補足-4 【残留熱除去系配管改造工事の概要について】

残留熱除去系統（A） 主配管変更箇所一覧

残留熱除去系配管の改造に係る添付図（主配管の配置を明示した図面，系統図）の変更前後比較

補足-5【原子炉格納容器電気ペネトレーション貫通部改造工事
の概要について】

図1 電気配線貫通部の地震応答解析モデル (多質点系はりモデル)

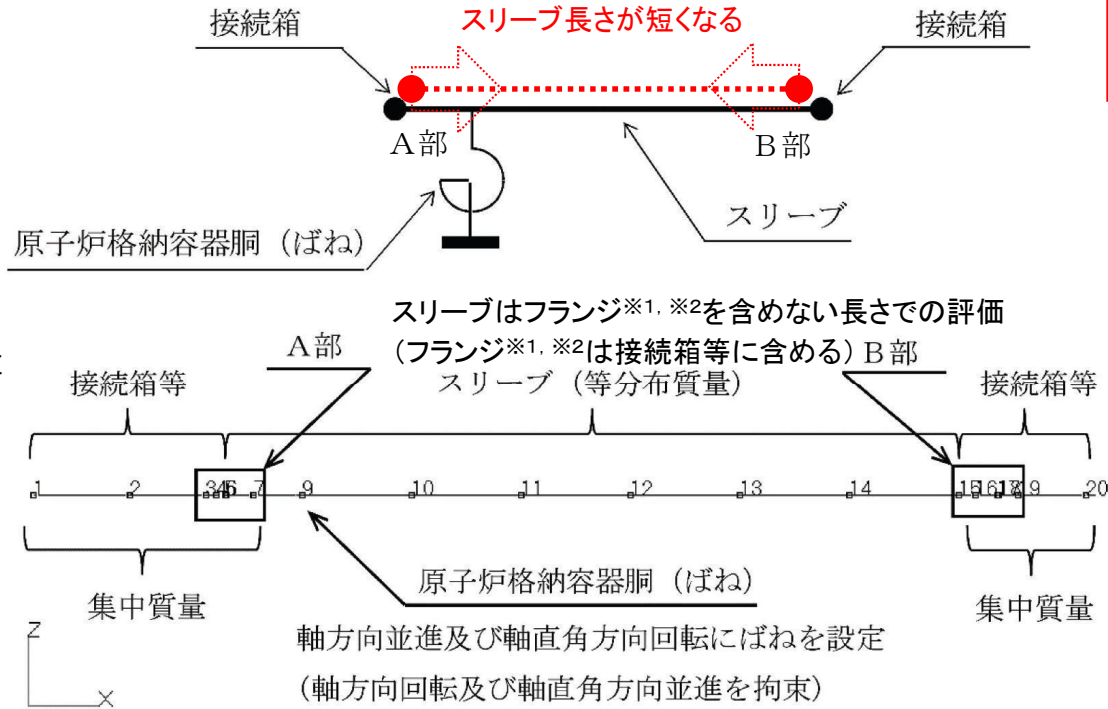
- スリーブ長さが短くなる(A部-B部間の長さが短くなる)と、支点(ばね)にかかる応力は小さくなる
- また、今回の取替では全体質量も小さくなる計画であり、SA工認時よりも耐震上有利となる

図 4-1 管台の必要厚さの計算に用いる寸法

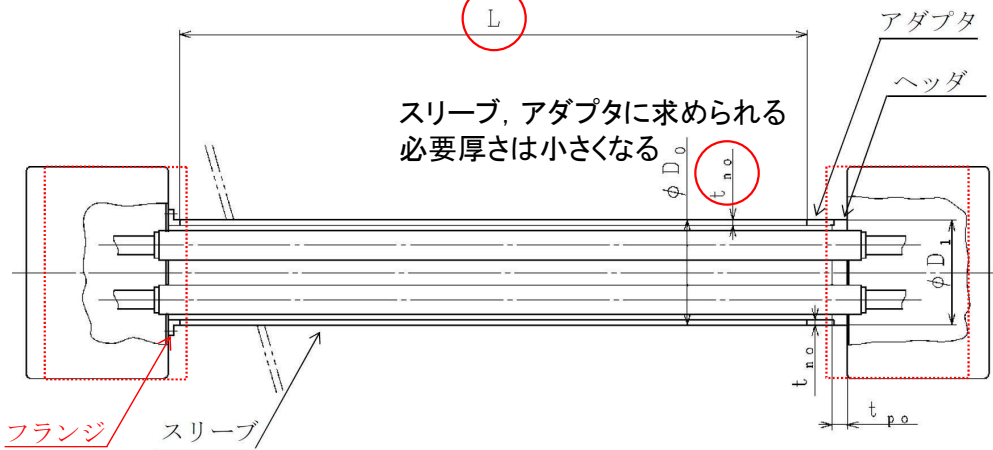
- スリーブ長さが短くなると、スリーブにかかる荷重が小さくなるため、スリーブに求められる必要厚さは小さくなる
- スリーブと同じ厚さであるアダプタに求められる必要厚さも小さくなる
- 今回の工事で板厚を変更しないため、SA工認時の保守性は保たれる

スリーブ長さLが短くなる

スリーブ, アダプタに求められる必要厚さは小さくなる
